Dr.Nr. Mitteilung Bauvoranfrage
Deicherbuck

Gemeinderat
am 14.01.2020
öffentlich
Datum: 10.01.2020

Mitteilung zur Bauvoranfrage für den Neubau eines Mehrfamilienwohnhauses in Engen, Deicherbuck, Flst.Nrn. 413 und 414

Lageplan

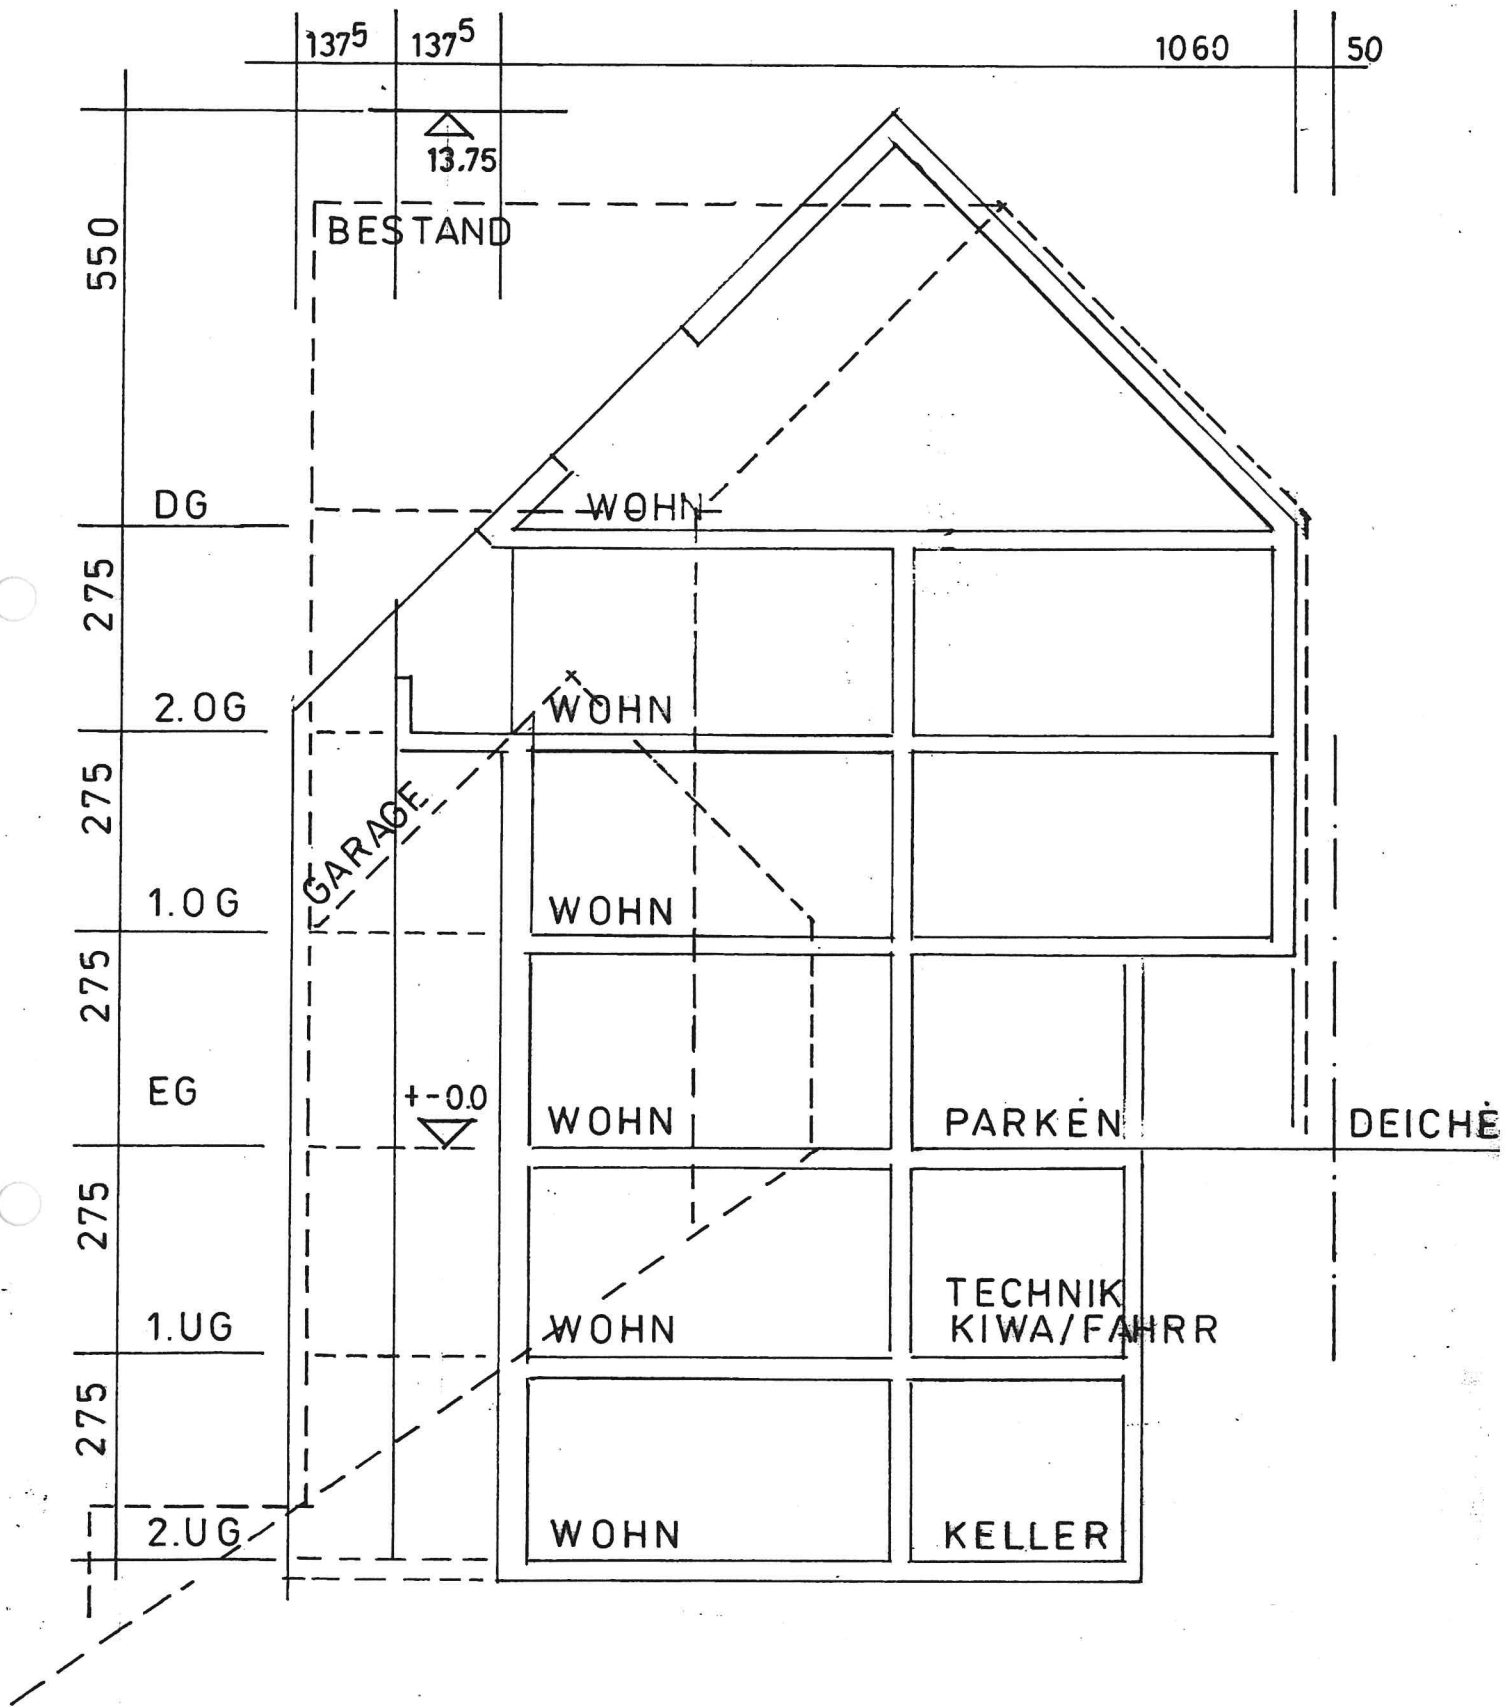
Die weitere Bebauung im Bereich des geplanten Neubaus ist kleinteilig und weist talseitig in der Regel etwa 3 Geschosse auf. Eine Teilfläche des geplanten Neubaus liegt im Geltungsbereich des Bebauungsplans, der an diesem steilen Hang eine private Grünfläche festlegt. Da die Teilfläche eher untergeordnet scheint, könnte hier einer Abweichung vom Bebauungsplan zugestimmt werden. Auf den steilen Hang und eine ggf. erforderliche Hangsicherung wird hingewiesen.

SCHNITT

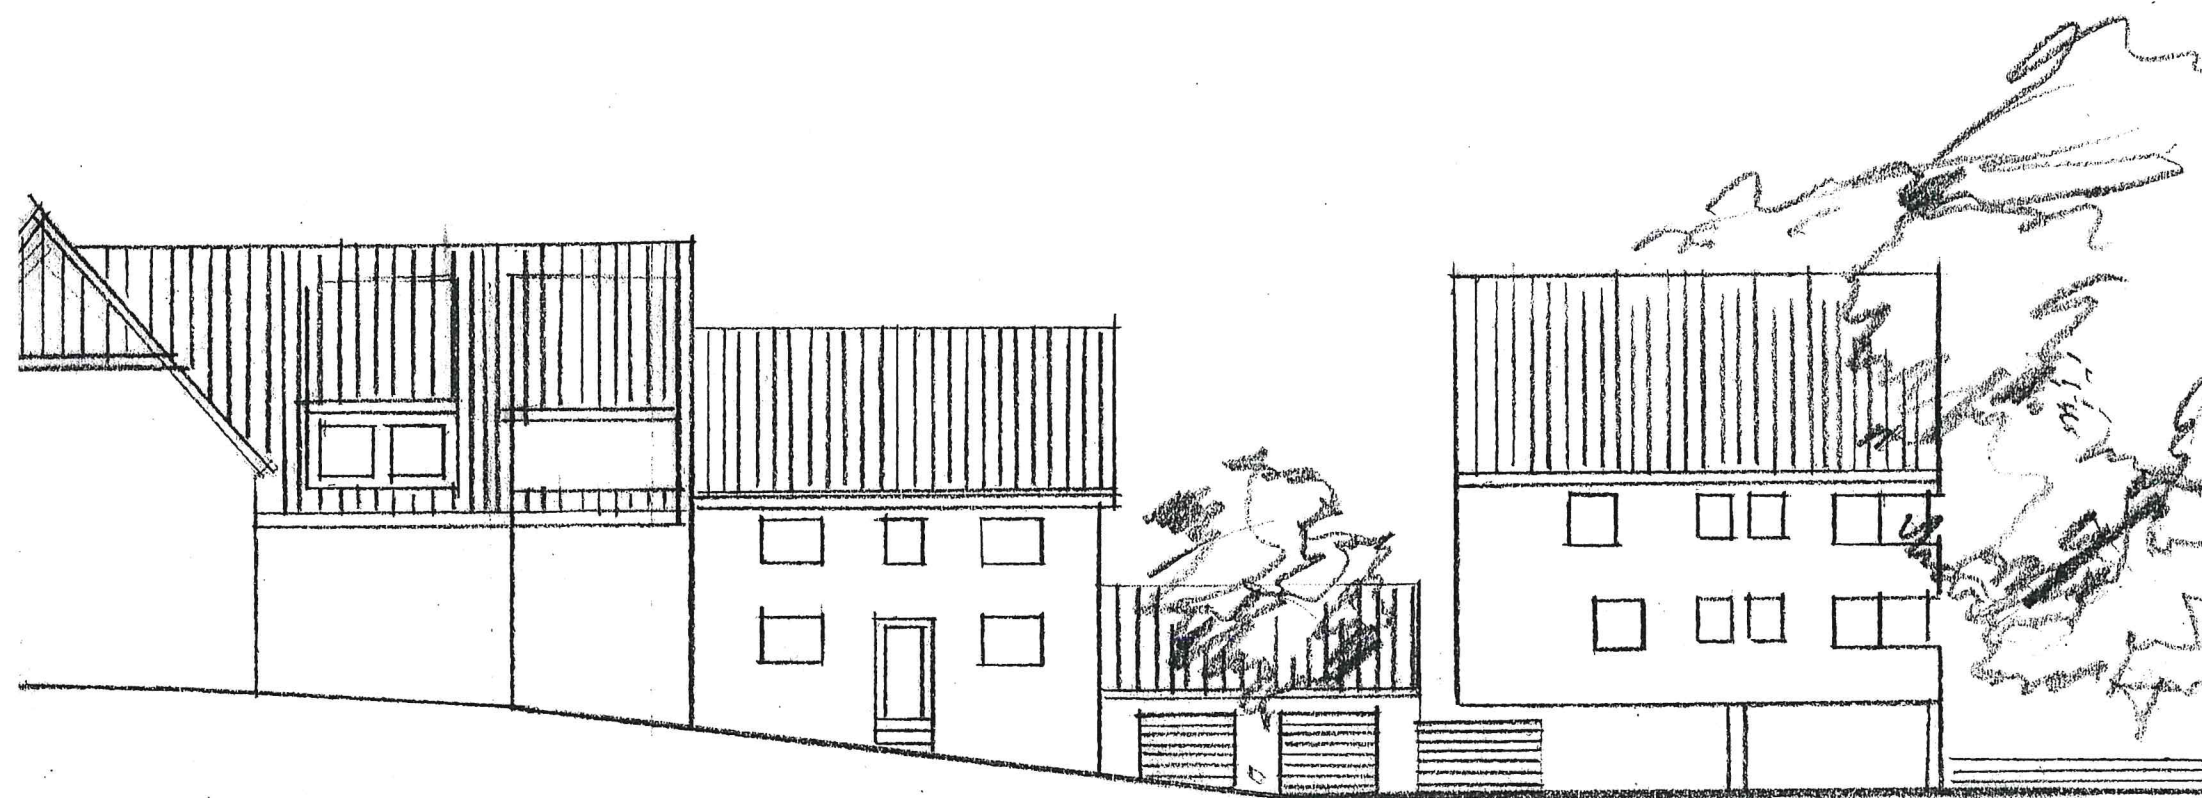
Geplant ist ein Mehrfamilienhaus mit 7 Stellplätzen zu errichten. Die Höhe des neuen Wohnhauses beträgt bergseitig 3 Geschosse und talseitig 5 Geschosse zuzüglich eines steilen Satteldachs. Der Neubau soll mit einer Größe von 13,50x10,60 m gebaut werden, wobei durch den steilen Nordhang ein Teil des Gebäudes tief gegründet werden muss und von dort betrachtet eine Gebäudehöhe von ca.19,25 m bis zum First entstehen würde.

Ausgehend von der bestehenden Bebauung ist der geplante Neubau im First um etwa ein halbes Geschoss höher, die Traufe ist geringfügig höher geplant, obwohl der Deicherbuck vom Eingang des Bestandsbaus um fast ein Geschoss abfällt.

Der Neubau fügt sich von seiner Höhe her nicht ins Umfeld ein. Die überplante Grundfläche und Nutzung würde sich einfügen. Dem Antragsteller wird empfohlen die Pläne zu überarbeiten. Der Bauvoranfrage wird nicht zugestimmt.
